| 路線名  | 熊本線             |
| 工事箇所 | 熊本市阿蘇郡西原村大字鳥子地内 |
| 図面種類 | 区域変更平面図         |
| 発注機関 | 熊本県 阿蘇地域振興局     |

平面图  
S=1:500 【全城】

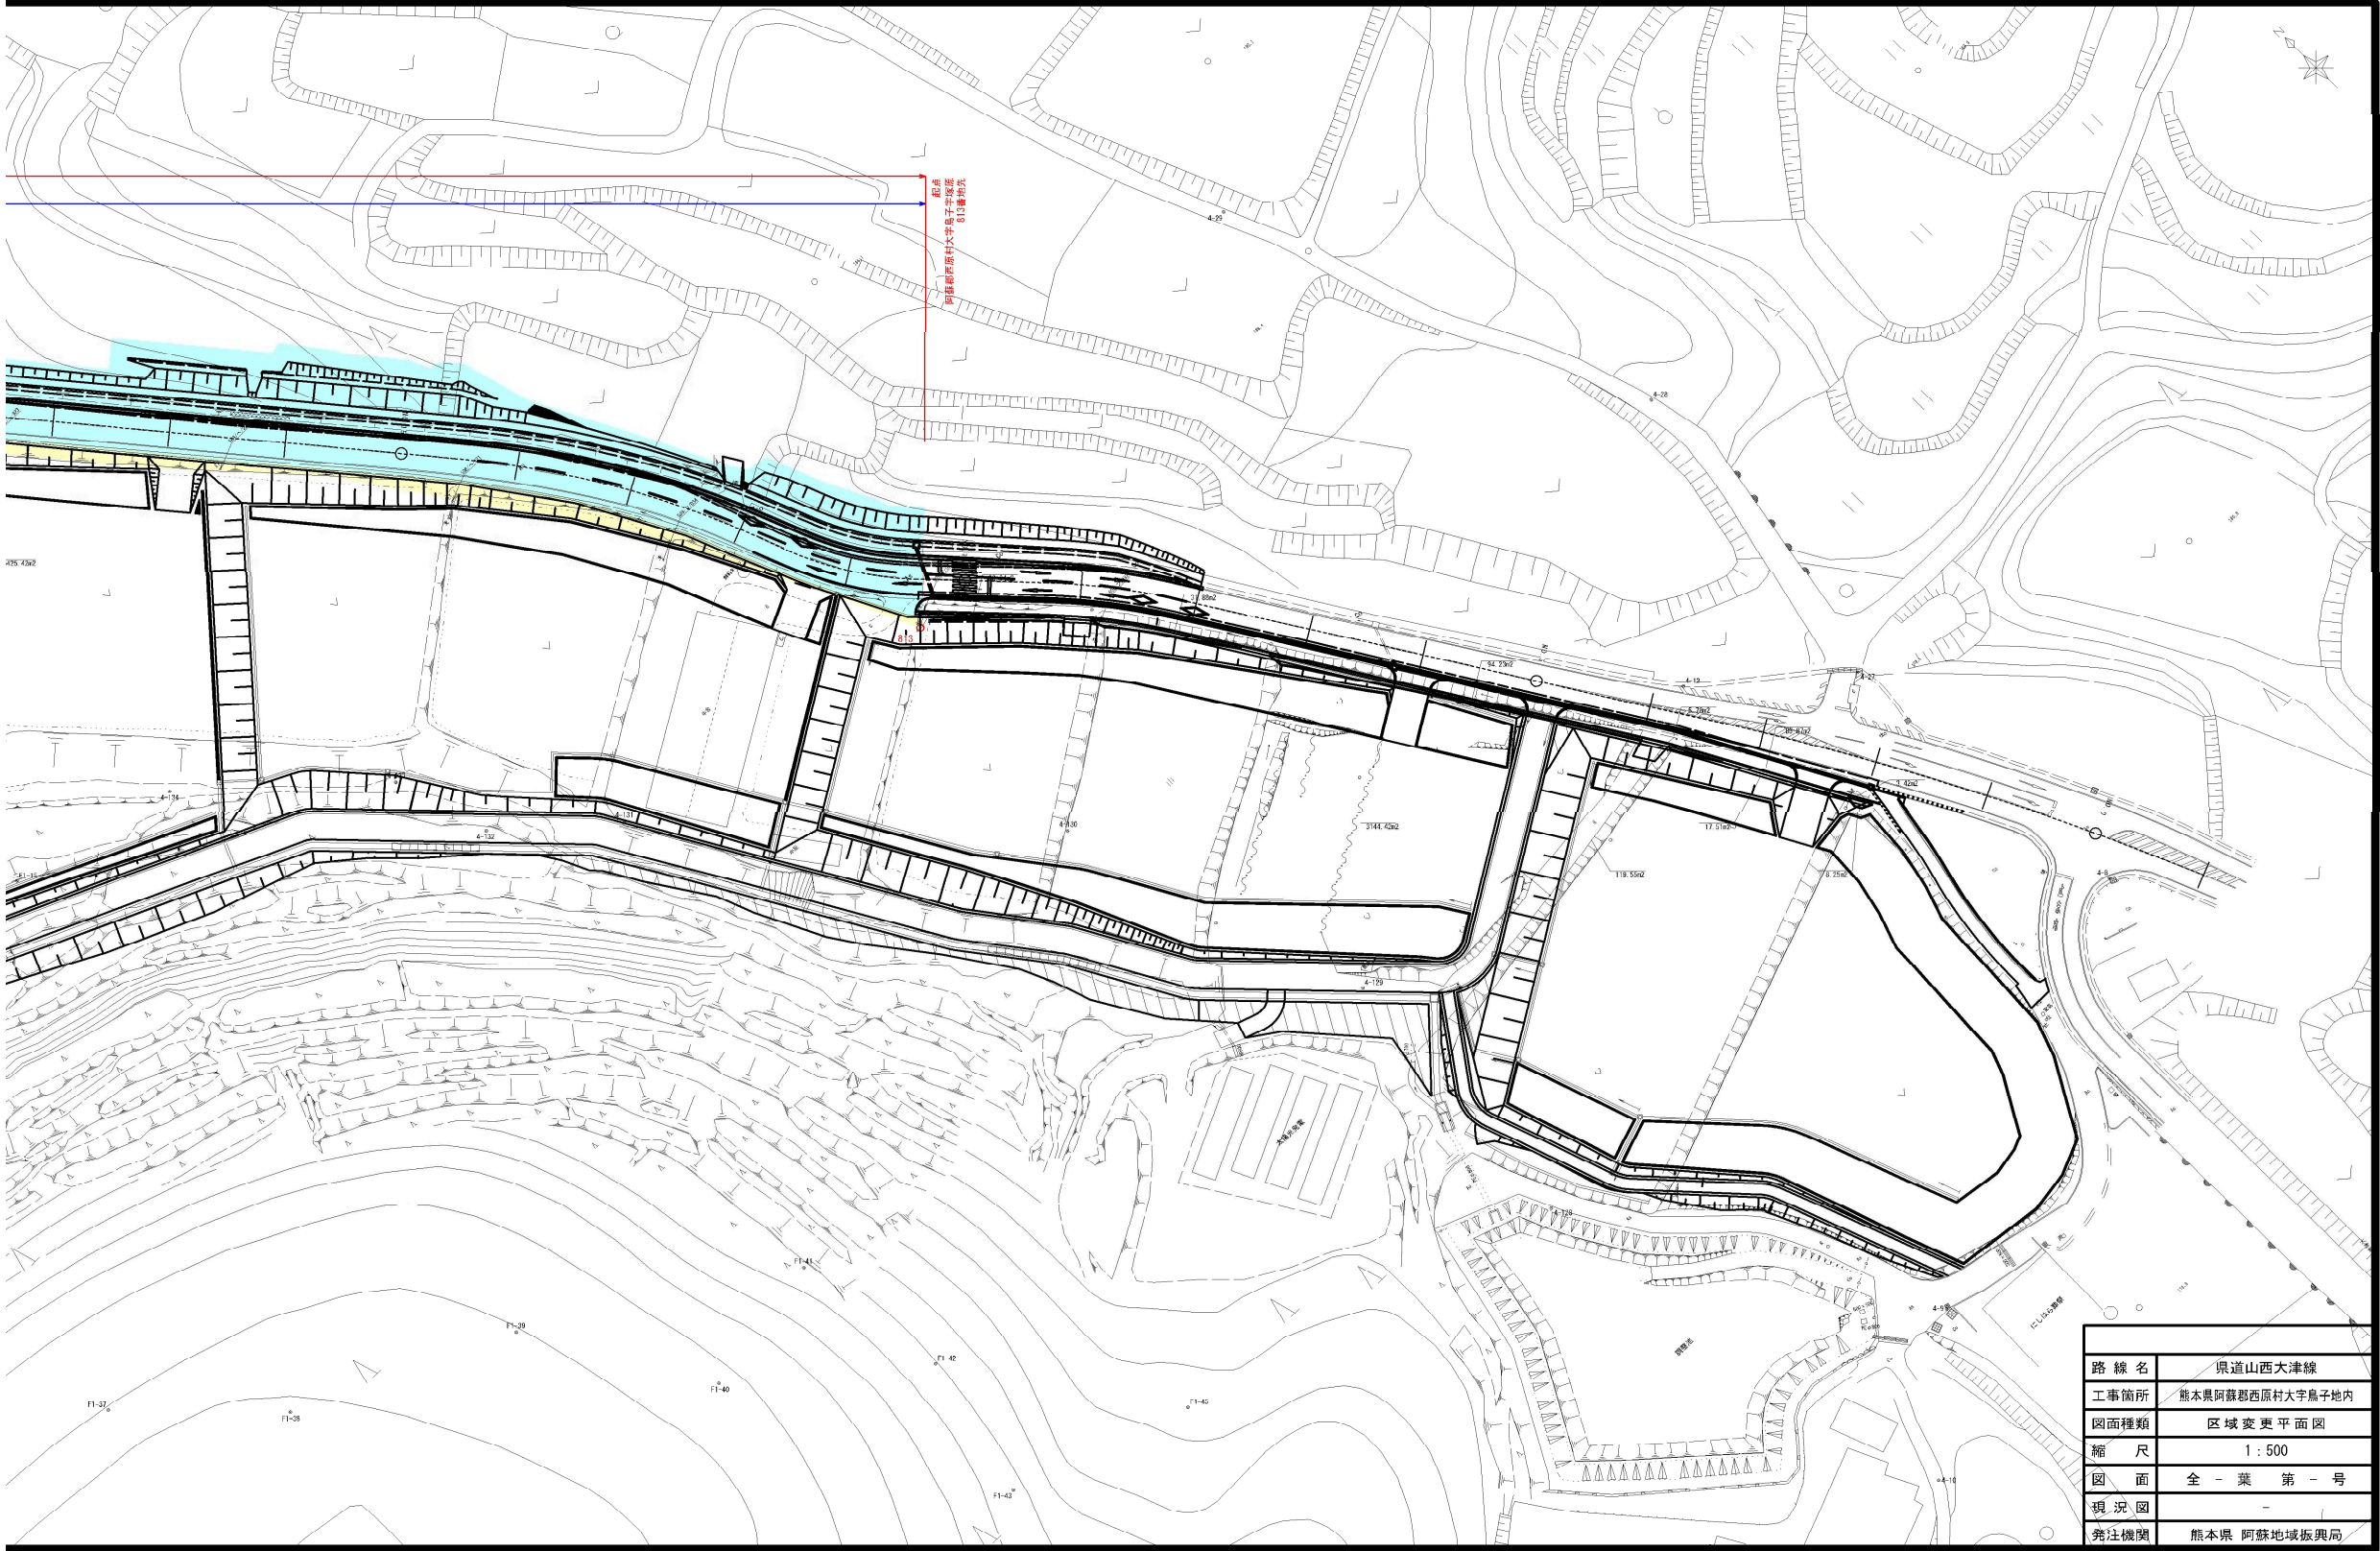
变更前(2) L=916.1m 最大幅=30.9m 最小幅=12.0m  
变更前(1) L=1099.3m 最大幅=28.4m 最小幅=9.6m

变更后(2) L=916.1m 最大幅=30.9m 最小幅=12.0m  
变更后(1) L=1099.3m 最大幅=24.7m 最小幅=9.6m
